# Møteinnkalling

**Utvalg:** Blåfjella/Skjækerfjella-Lierne nasjonalparkstyre  
**Møtested:** Heia Gjestegård, Grong kommune  
**Dato:** 1. juni 2022 kl. 10:00 – 13:00

ST 28/2022 NP-2022-28 Skjækra landskapsvernområde – søknad om endring av tillatelse til oppføring av uthus ved Skjækervatnet 37 – Knut Sjøli

Fig. 1: Viser gammelt uthus som skal rives og plassering av nytt uthus i forhold til dagens hytte Skjækervatnet 37 i Snåsa kommune.

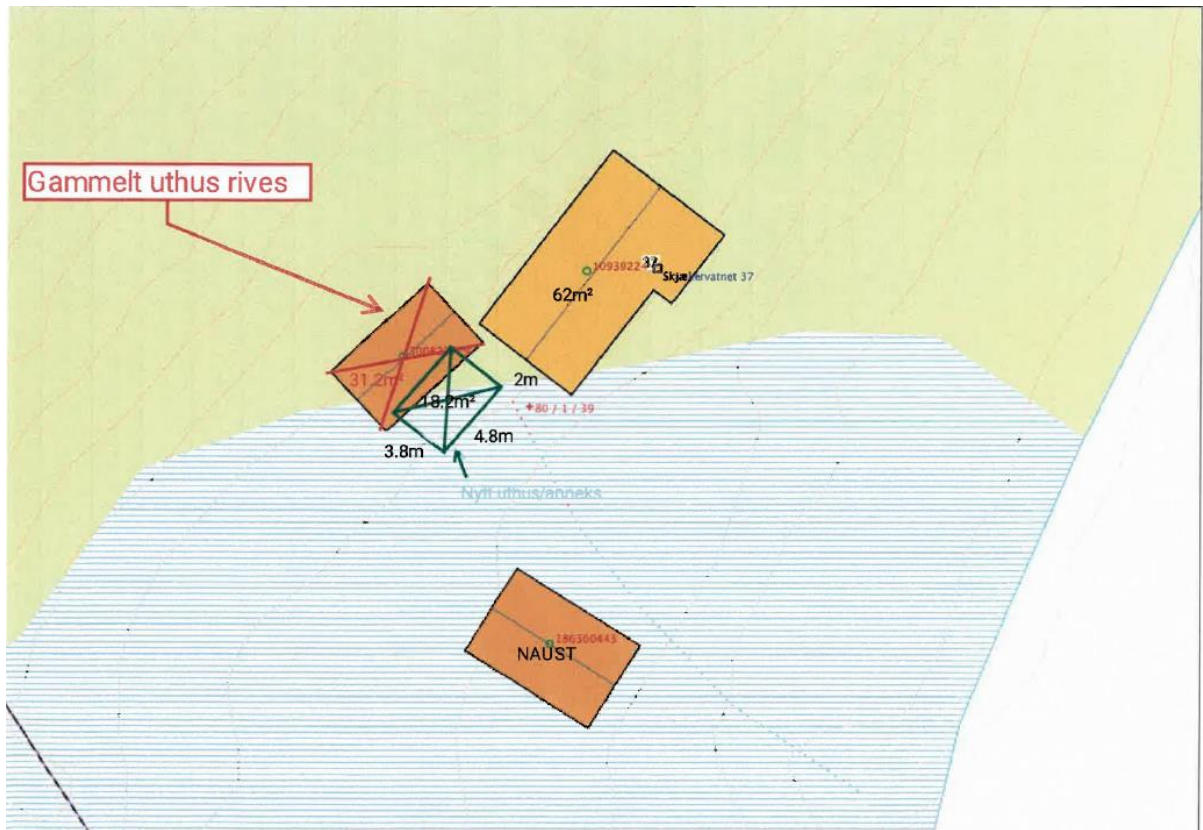
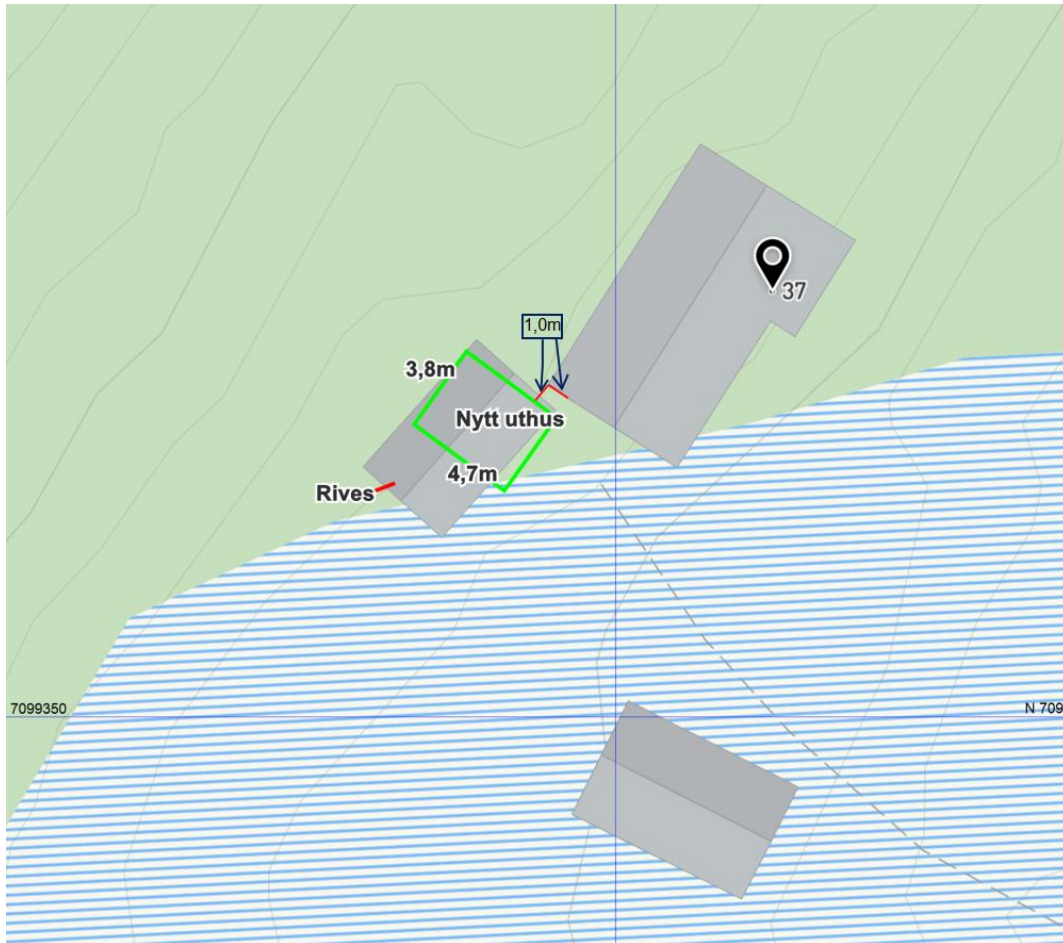
I tråd med vedtaket datert 4. juni 2021 har søker sendt inn reviderte tegninger i e-post datert 31. mai 2022, samt søker om å endre plasseringen av uthuset. Revidert tegning viser at uthuset blir på 17,9 m<sup>2</sup> (3,8 m x 4,7 m).

Fungerende nasjonalparkforvalter viser til saksfremlegg i sak NP-2021-34 for vurderinger opp mot hjemmelsgrunnlag og naturmangfoldloven (se vedlegg 2). Endringen av arealet på uthuset er i tråd med vedtaket fra juni 2021, mens endringen av plasseringen av uthuset må godkjennes av nasjonalparkstyret. Endringen av plasseringen av uthuset endrer ikke fungerende nasjonalparkforvalters vurderinger om saken kan behandles etter naturmangfoldlovens § 48, eller vurderinger opp mot naturmangfoldlovens miljørettslige prinsipper i §§ 8-12.

- Med hjemmel i verneforskriftens § 3, punkt 1.3 bokstav d **gis Knut Sjøli tillatelse** til å rive uthus på 31,2 m<sup>2</sup> ved hytte Skjækervatnet 37 med Gnr/Bnr/Fnr 80/1/39 i Snåsa kommune.
  - Rivningsavfall som ikke kan benyttes til ved skal fraktes ut av landskapsvernområde og leveres på godkjent avfallsdeponi.
- Med hjemmel i naturmangfoldlovens § 48 gis Knut Sjøli tillatelse til oppføring av nytt uthus/anneks på maksimum 17,9 m<sup>2</sup> (3,8 m x 4,7m) ved hytte Skjækervatnet 37 med Gnr/Bnr/Fnr 80/1/39 i Snåsa kommune.
  - Målene av uthuset/annekset er utvendig svill/utvendig reisverk.
- Når bygningen er ferdig oppført, skal det sendes inn minimum tre bilder fra tre forskjellige vinkler av bygningene til nasjonalparkstyret.
- Søker må påberegne seg at det vil bli gjennomført tilsyn for å kontrollere at vilkårene i dispensasjonen er fulgt

Fig. 2: Tegninger av uthus/anneks ved hytte Skjækervatnet 37 i Snåsa kommune

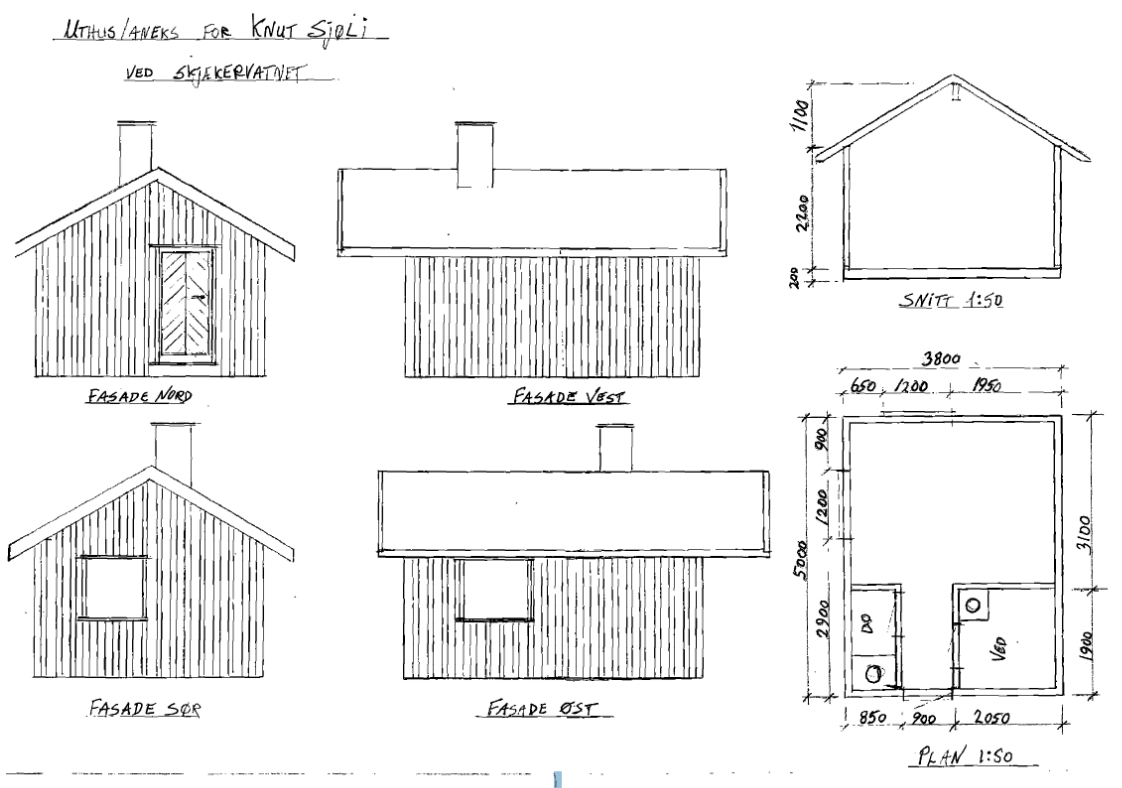
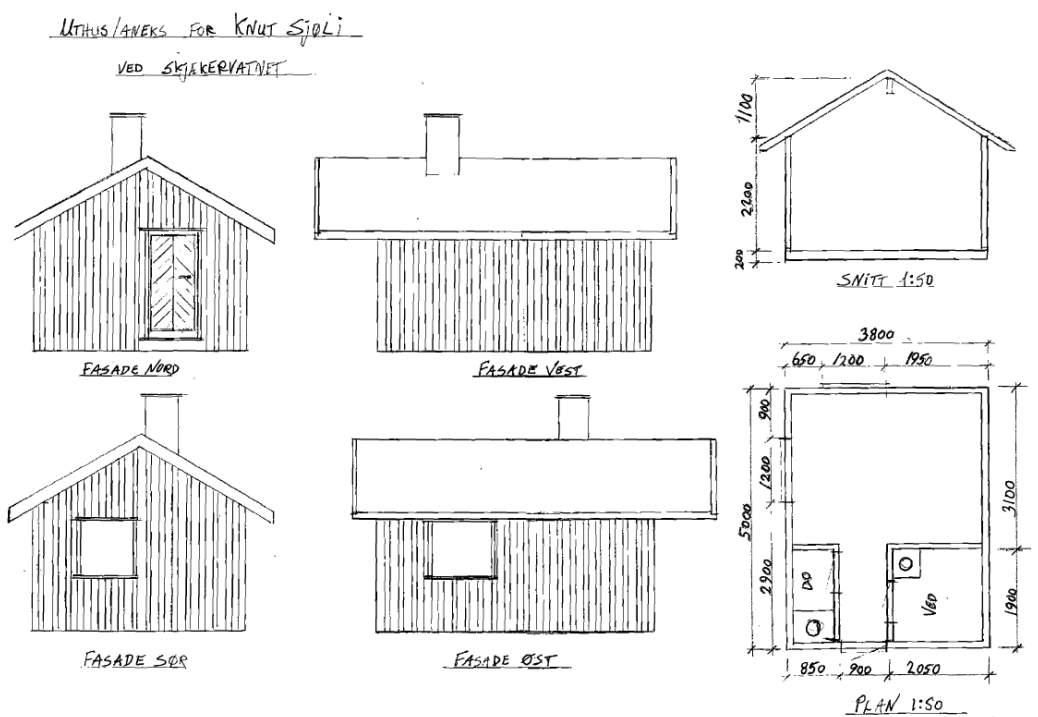
- Tegningene som viser omsøkt uthus/anneks på 18,2 m<sup>2</sup> (se fig. 2) må justeres slik at uthuset/annekset maksimum blir på 18,0 m<sup>2</sup>.

- Justert tegning sendes nasjonalparkforvalter.
  - Målene av uthuset/annekset er utvendig svill/utvendig reisverk.
- Når bygningen er ferdig oppført, skal det sendes inn minimum tre bilder fra tre forskjellige vinkler av bygningene til nasjonalparkstyret.
